ASUNTO: CONCURSO DE OFERTAS No. CO-EPP-005-21, PRESTACIÓN DEL SERVICIO TÉCNICO ESPECIALIZADO DE LAS FACILIDADES ELECTROMECAÑICAS PARA LA HABILITACIÓN DEL SISTEMA DE CALENTAMIENTO DE 75 MMBTU/H Y SISTEMA DE TRANSFERENCIA DE CRUDO DEL TERCER TREN DE PROCESAMIENTO DE CRUDO, DE LAS FACILIDADES DE PROCESOS EDÉN YUTURI (EPF), DEL BLOQUE 12 DE EP PETROECUADOR - Aclaración 1

Por convenir a los intereses de EP PETROECUADOR y de conformidad con el numeral 3 "Preguntas y Aclaraciones" del Concurso de Ofertas No. CO-EPP-005-21 para la prestación del servicio de la referencia, agradeceré tomar en cuenta lo siguiente:

Imagen 3. Trazabilidad de Pantalla Que Reemplazar

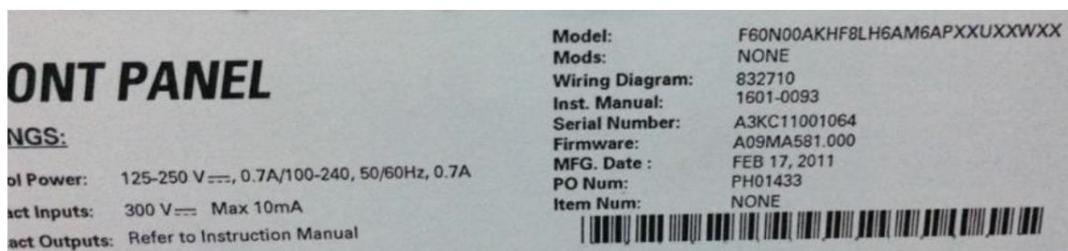
Se aclara que es parte del alcance la provisión y reemplazo del display del Relé Multilin F60 de la celda BAO-923 del switchgear SWG-001C, desde donde se realizará la interconexión con el PCR-005.

A continuación el dato del display a ser reemplazado:

Además se debe realizar el reemplazo de la chapa y su accesorio de aseguramiento vertical en la gaveta del interruptor de la celda BAO-923 del SWG-001C.
